工程指示 / 要求簡箋(E.I.)

工程指示編號：EI / 0626 / 19

工程名稱：觀塘裕民坊

工程項目：幕牆 趟門大貨(T1,3,5) (7F, 9-26F, 28-52F)

圖號: SD-CV-01  
材料: 2mm 鋁巴  
數量: 1033+7=1040件  
位置: 左開趟門勾企外蓋收口用

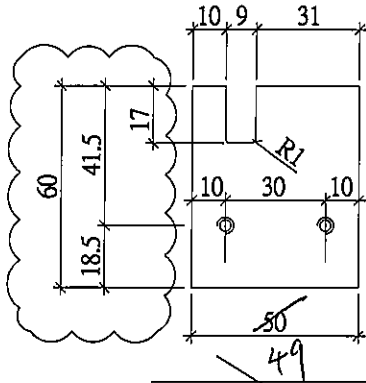
收口蓋太長易刮花SD頂橫料故修改長度

封裝片安裝後必經平門玉料  
不浮出或縮入

外蓋收口做法待香港定?

圖號: SD-CV-02  
材料: 2mm 鋁巴  
數量: 993+7(後備)=1000件  
位置: 右開勾企外蓋收口用

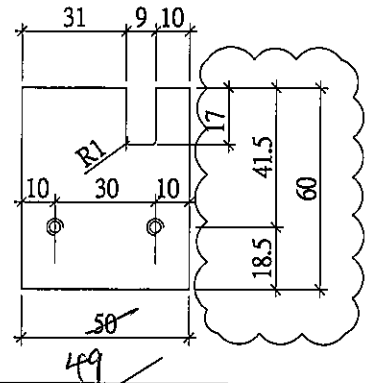
外蓋收口做法待香港定?
